Commissaire enquêteur projet Limouzette Lachamp

Suite à notre entretien du 25 avril, nous vous confirmons par ce message les principales observations relatives au dossier du promoteur Vents d'Oc notamment pour les Vernets.

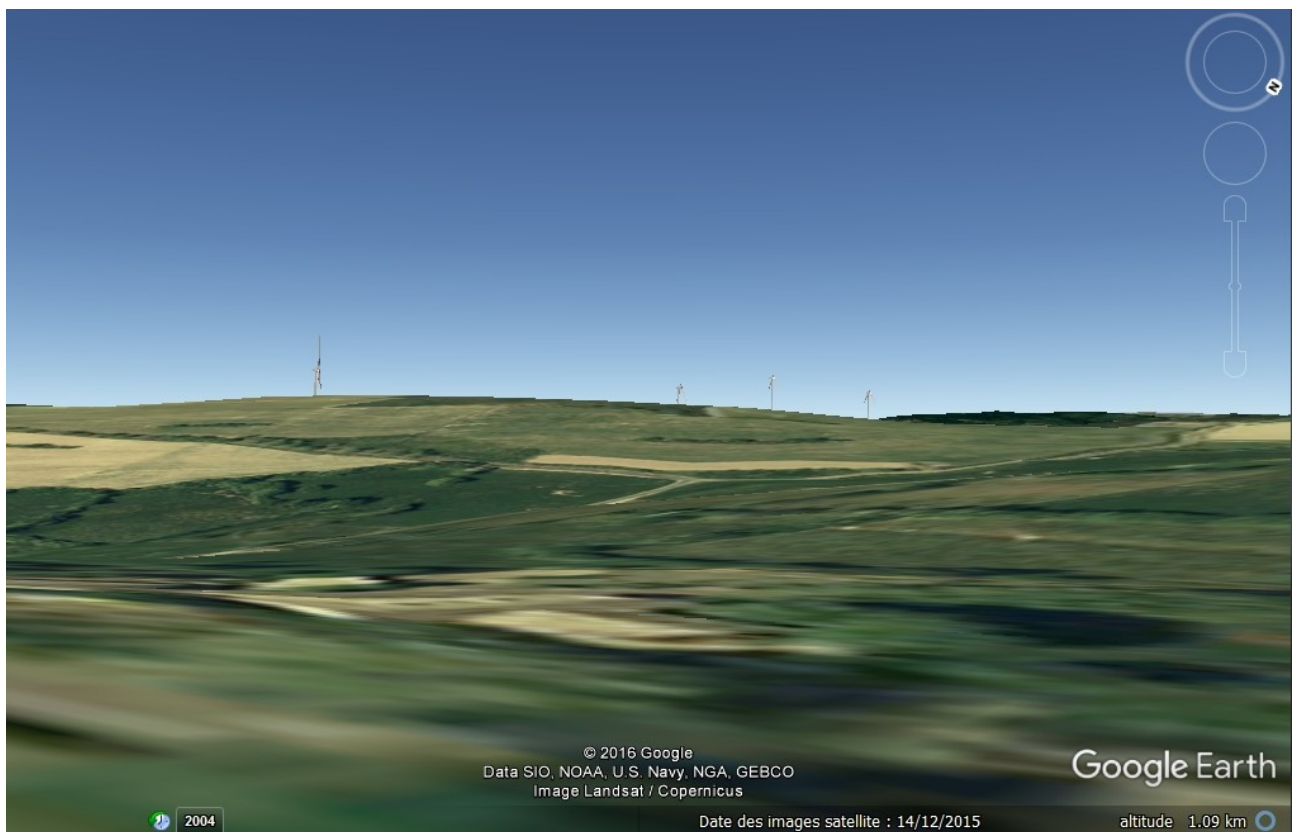
Le dossier affirme que les éoliennes ne seront plus visibles des Vernets dans la nouvelle version à 4 unités. Le document 6_photomontage_1 page 12 montre la nacelle et une grande partie de la rosace E4 au début de la zone projet dont la suite est cachée par la maison. En réalité, les 4 éoliennes seront visibles de cet endroit, voir p.j. "vue du haut des Vernets position Vents d'Oc".

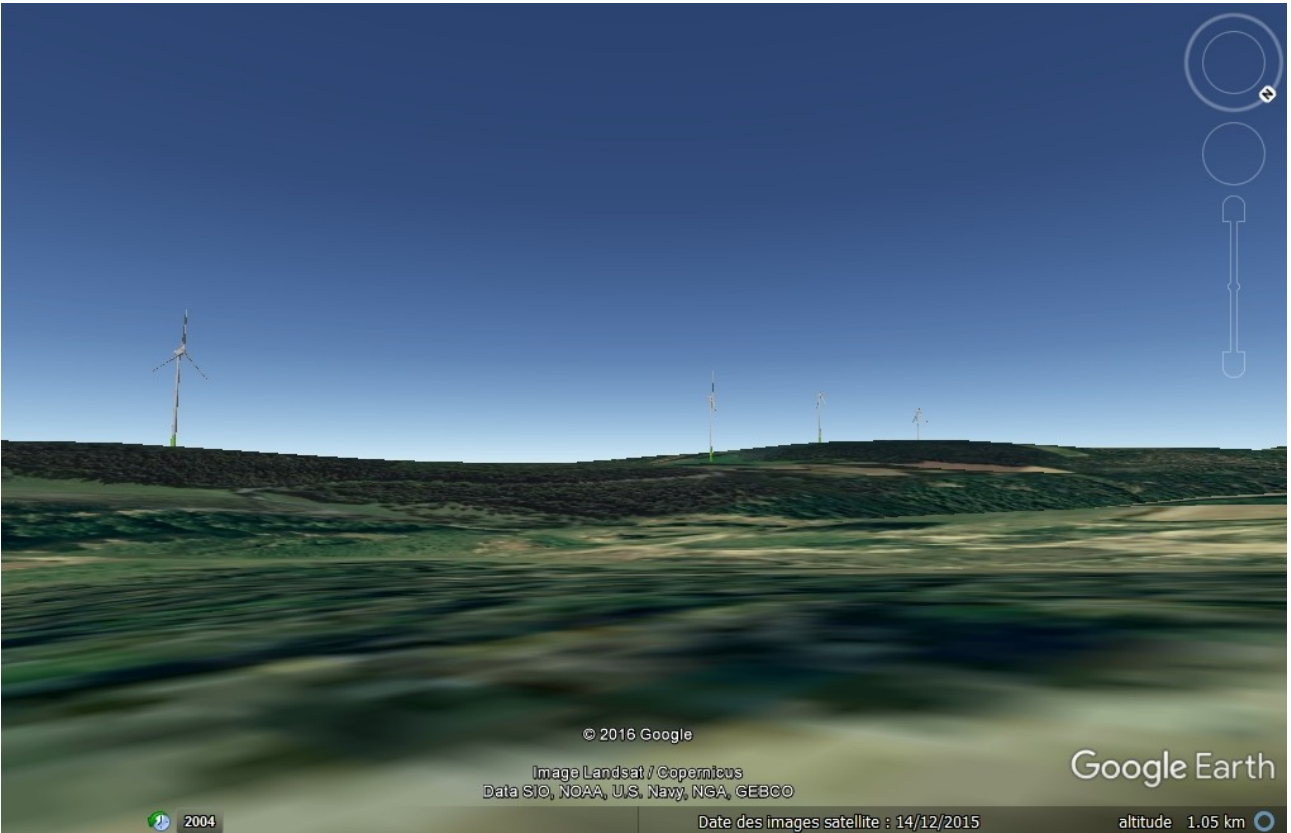
La population ne vit pas cloîtrée chez elle, elle se déplace souvent pour les approvisionnements, les services médicaux et autres besoins dans le bourg de Lachamp, les communes et villes environnantes telles Rieutort de Randon, Marvejols, Mende, Aumont (cf. p.j. route des Vernets à Lachamp). Lors de ces trajets, elle est donc sensible aux déformations des paysages par ces mêmes projets qui se développent de tous les côtés et surtout n'accepte pas la minoration du mauvais effet visuel par le supposé « manque d'observateurs » (étude paysagère_1 page 15).
